Ministero dell'Ambiente e della Sicurezza Energetica

**Commissione Tecnica PNRR - PNIEC**

**Parere n. 212 del 20 ottobre 2023**

- Progetto di un impianto agrivoltaico denominato “Acate”, di potenza pari a 22 MW e delle relative opere di connesse ed infrastrutture necessarie alla connessione alla RTN, da realizzarsi nel Comune di Acate (RG), in contrada Casale Canalotti

Figura 4 Schema della fascia di mitigazione ambientale perimetrale

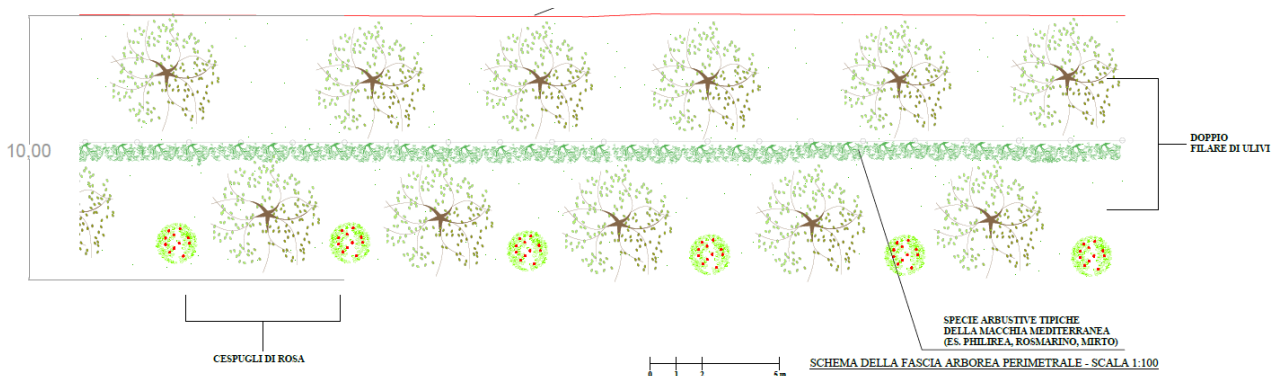
La siepe dovrà avere un aspetto naturaliforme, essere pluristratificata e plurispecifica, composta da specie arboree, arbustive e suffruticose appartenenti alla vegetazione spontanea tipica dei territori. Il Proponente dovrà verificare il corretto attecchimento delle piante utilizzate e provvedere alla sostituzione di quelle che dovessero non risultare correttamente attecchite (**Condizione ambientale n. 3**).

La Commissione, verificata la presenza sul sito d'impianto di un cospicuo numero di esemplari di pino d'Aleppo per i quali il Proponente ha prodotto comunicazione di espianto (si veda documento *RS06ADD0036A0\_Comunicazione Distaccamento Forestale espianto alberi Valentina Srl signed*), ritiene che, in progettazione esecutiva, si dovrà acquisire l'eventuale documento autorizzativo dell'Autorità competente preposta per procedere a qualsivoglia tipologia di operazione (taglio, eradicazione, espianto ecc). In caso di mancata autorizzazione il Proponente dovrà presentare una nuova rimodulazione del layout d'impianto, mantenendo gli esemplari di pino presenti sul sito (**Condizione ambientale n. 3**).

Figura 6 Rappresentazione schematica della funzione Vasca-Fondazione

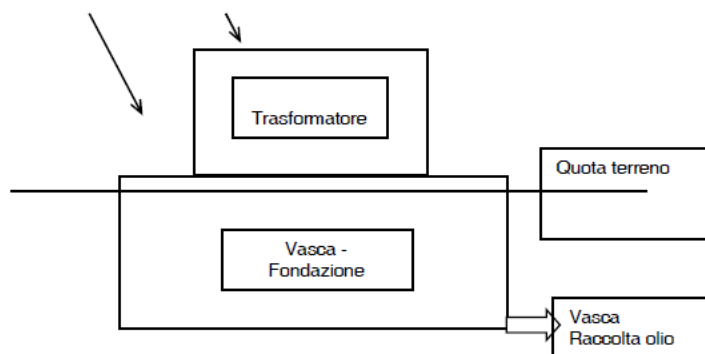
La Commissione ha rilevato che il Proponente non ha esaminato nel dettaglio le variazioni della risposta idrologica, gli effetti sulla stabilità, sull’equilibrio e sulla permeabilità delle aree interessate dalla realizzazione degli interventi. Per tale motivo si richiede che, in fase di progettazione esecutiva, venga prodotto uno studio idraulico e idrogeologico delle aree interessate dall’impianto e dalle opere elettriche che individui anche le misure di mitigazione e di sicurezza che si intendono adottare, come ad esempio sistemi di regimazione idraulica, sistemi di raccolta delle acque finalizzati ad evitare l’innescò di fenomeni erosivi e scoscendimenti. Tali sistemi dovranno garantire una sufficiente naturalità e per la loro realizzazione dovranno essere utilizzate tecniche dell’ingegneria naturalistica (**Condizione ambientale n. 8**).
